Autorité environnementale

**Avis délibéré de l’Autorité environnementale
sur l’entrepôt Weerts Logistic Park XXVIII sur la
zone DLI du Grand port maritime de Dunkerque
à Loon-Plage (59)**

n°Ae : 2023-29

Avis délibéré n° 2023–29 adopté lors de la séance du 8 juin 2023

Figure 6 : Bâtiments représentatifs en zone d'ambiance modérée (étiquettes en blanc) et en zone d'ambiance non modérée (étiquettes en orange) à proximité de l'opération (Source : dossier).

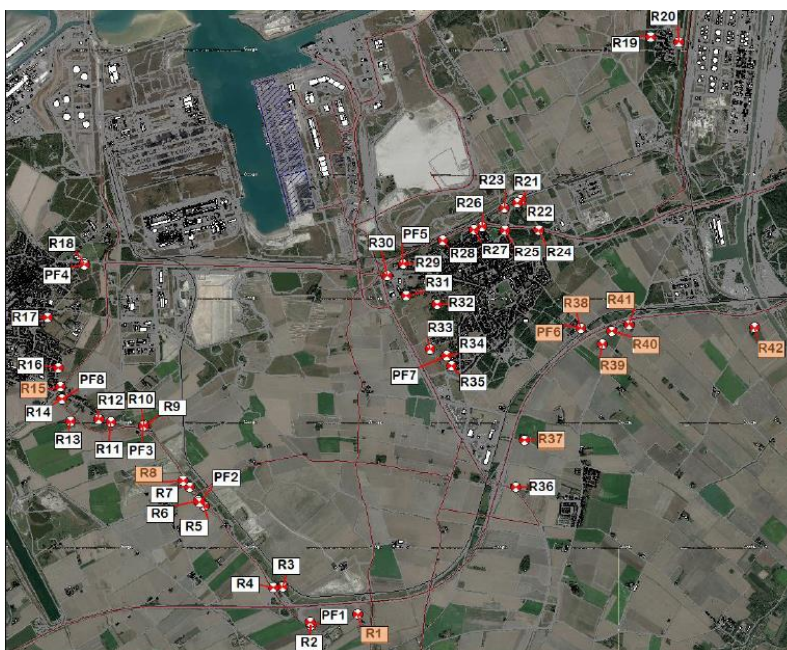
Le dossier ne comprend pas d'étude spécifique pour l'analyse des incidences acoustiques, que ce soit à l'échelle du projet DLI Sud ou de l'opération. Il s'appuie sur les résultats obtenus pour un autre projet connu, CAP 2020, sans expliquer en quoi les résultats seraient transposables, alors que les trafics générés et les horizons d'étude sont différents. En l'état, le dossier ne démontre pas l'absence d'incidence significative du projet DLI Sud, ni de l'opération de construction de l'entrepôt Weerts Logistic.

Compte tenu du site d'implantation, de la distance par rapport aux premières habitations et des augmentations de trafic modérées, il est probable que l'opération ne conduise pas à un dépassement des seuils fixés par la réglementation. Ceci doit néanmoins être étayé soit en s'appuyant sur l'étude d'impact initiale du projet DLI Sud, soit en présentant une analyse actualisée si l'opération Weerts Logistic Park XXVIII conduit à modifier de façon significative les hypothèses utilisées en 2011.

L'Ae recommande de compléter l'analyse des incidences acoustiques en s'appuyant sur l'étude d'impact initiale du projet DLI Sud ou, si besoin, en présentant une analyse actualisée à l'échelle de ce projet.

Figure 7 : Principaux itinéraires empruntés pendant la phase d'exploitation (Source : dossier)

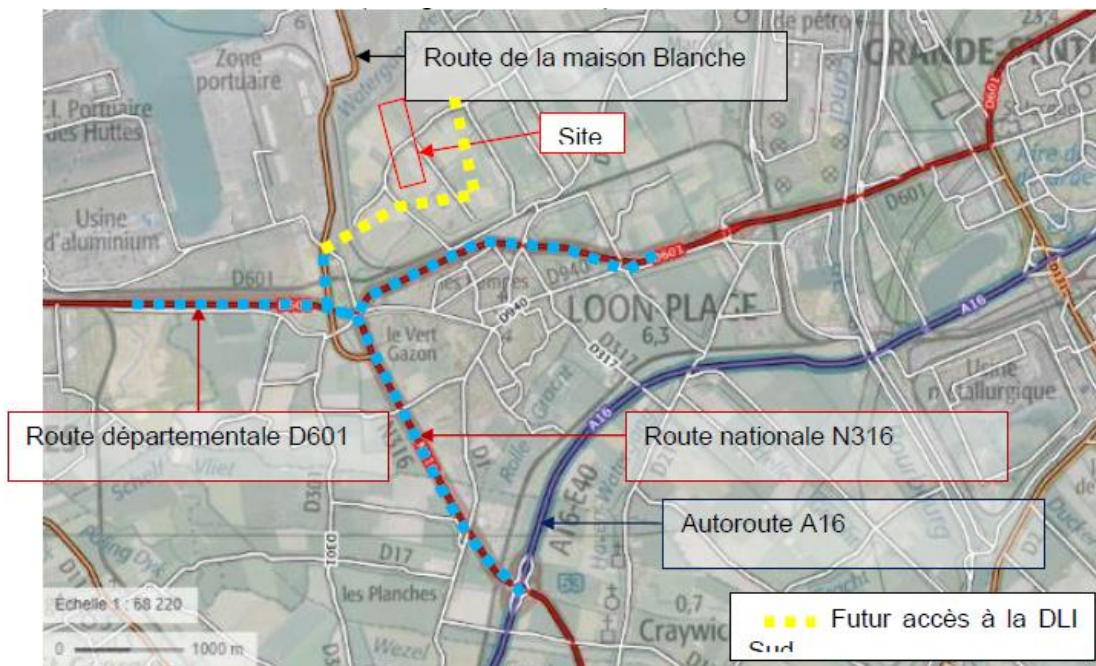
La juxtaposition des deux études de trafic qui ne sont pas fondées sur les mêmes hypothèses (notamment pour les trafics avant réalisation des travaux et le covoiturage des salariés) rend la présentation peu compréhensible pour le public.

Le dossier évoque à plusieurs reprises les possibilités de réduction du trafic grâce au ferroutage pour les marchandises et au développement du covoiturage, de l'usage des transports en commun et du vélo pour les salariés. Il ne comprend néanmoins pas de mesure en dehors de l'annonce de campagnes de promotion du covoiturage et de l'utilisation des transports en commun, et renvoie notamment au plan de mobilité que la communauté urbaine et le GPMD envisagent d'élaborer pour favoriser au maximum le report modal vers un autre moyen de transport que la voiture.

L'Ae recommande de préciser dans l'étude d'impact les mesures prévues à l'échelle de l'opération et de DLI Sud pour favoriser l'utilisation de la voie ferrée pour les marchandises et des modes alternatifs à la voiture particulière pour les salariés (pistes cyclables, covoiturage, etc.).
